Temat: SKARGA na bezczynność oraz nienależyte wykonanie projektu Budżetu Obywatelskiego

4. Poprawa bezpieczeństwa na skrzyżowaniach z ulicą Kochanowskiego - Witosa - Skłodowskiej

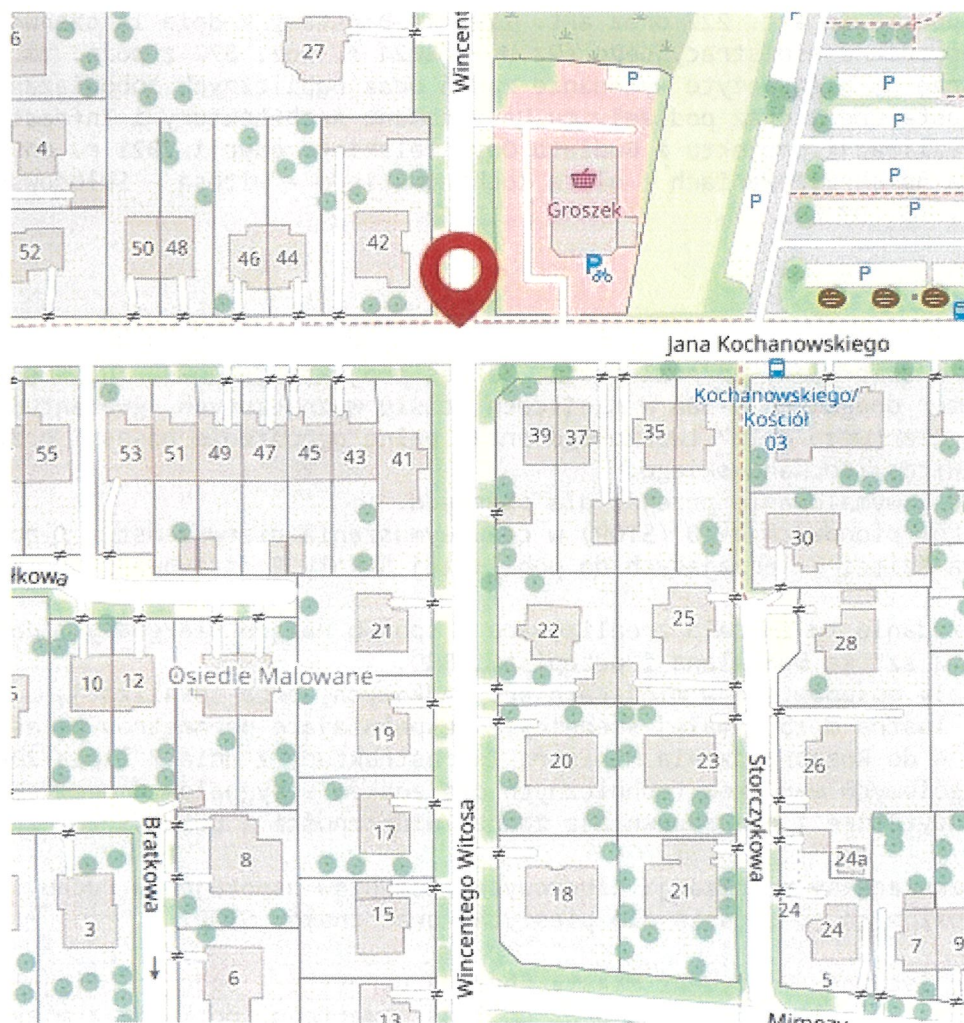
Wskazuję, iż zadanie to zostało zrealizowane w sposób rażąco niezgodny z dokumentacją projektową oraz sztuką budowlaną i przepisami BRD:

- Lustra zostały posadowione w miejscach przypadkowych, poza lokalizacją z projektu.
- Zastosowano lustra o zbyt małej średnicy, niespełniające parametrów określonych w Załączniku nr 4 do Rozporządzenia Ministra Infrastruktury z dnia 3 lipca 2003 r. w sprawie szczegółowych warunków technicznych dla znaków i sygnałów drogowych. W efekcie lustra są bezużyteczne i nie zapewniają żadnej widoczności z pozycji zatrzymującego się kierowcy.
- Całkowicie zaniechano realizacji kluczowych elementów uspokojenia ruchu, tj. oznakowania poziomego (przejścia dla pieszych) oraz znaków STOP.

1. Uznanie skargi za zasadną.
2. Zobowiązanie Prezydenta Miasta Chełm do przedstawienia Radzie Miasta oraz Skarżącemu wyjaśnień, dlaczego odebrano prace niezgodne z projektem BO 2021.
3. Niezwłoczne doprowadzenie stałej organizacji ruchu na skrzyżowaniu Witosza/Kochanowskiego do stanu zgodnego z pierwotnymi założeniami projektu (montaż normatywnych luster we właściwych miejscach, znaki STOP, przejścia dla pieszych).
